改善箇所説明図

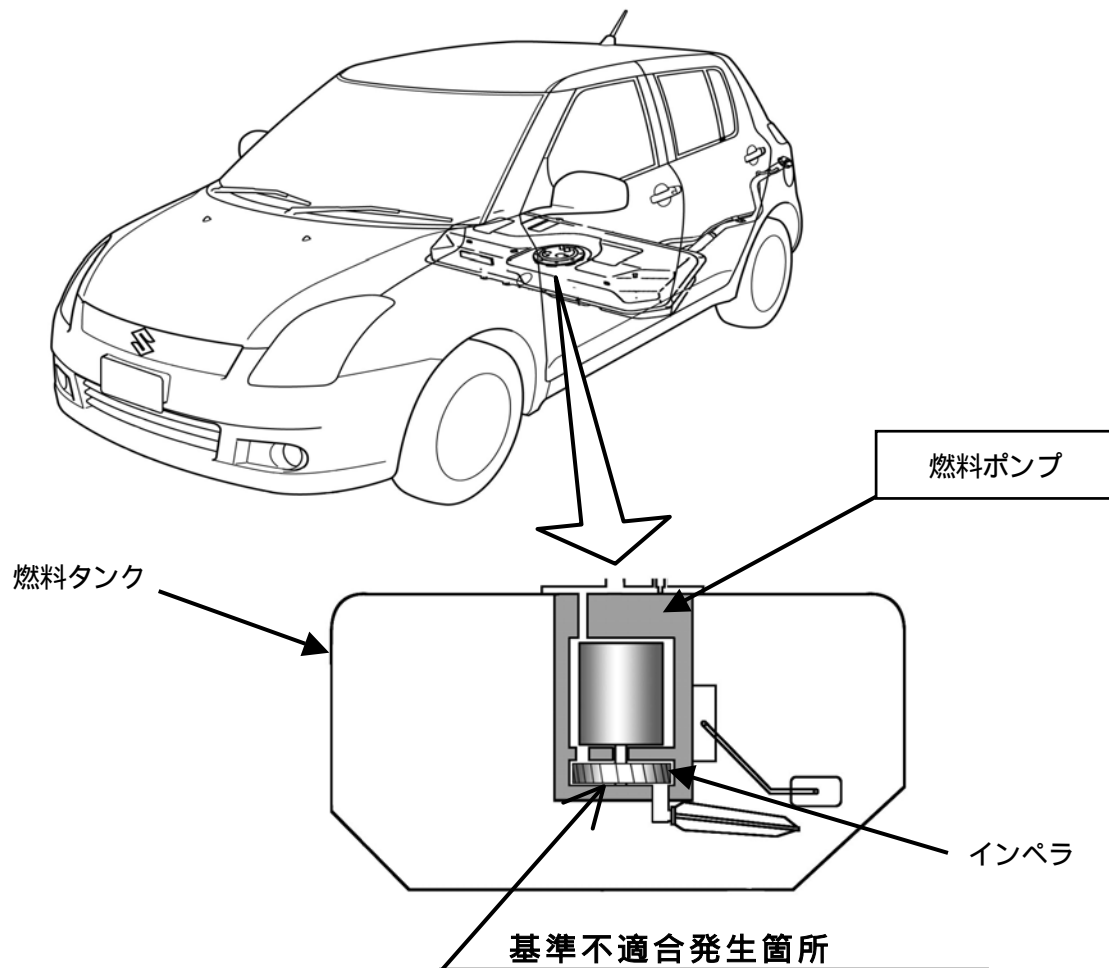
燃料ポンプにおいて、燃料を圧送する羽根車（インペラ）の材質が不適切なため、当該インペラが燃料成分により膨潤変形してインペラケースと干渉する可能性がある。そのため、そのまま使用を続けると、最悪の場合、インペラが回転しなくなり燃料ポンプが作動せず、エンジンが停止し、再始動できなくなるおそれがある。

全車両、燃料ポンプをインペラの材質を変更した対策品と交換する。
なお、スイフトについては従来品（平成16年10月以前の製作車に使用のもの）と交換する。

注：□ は交換部品を示す。
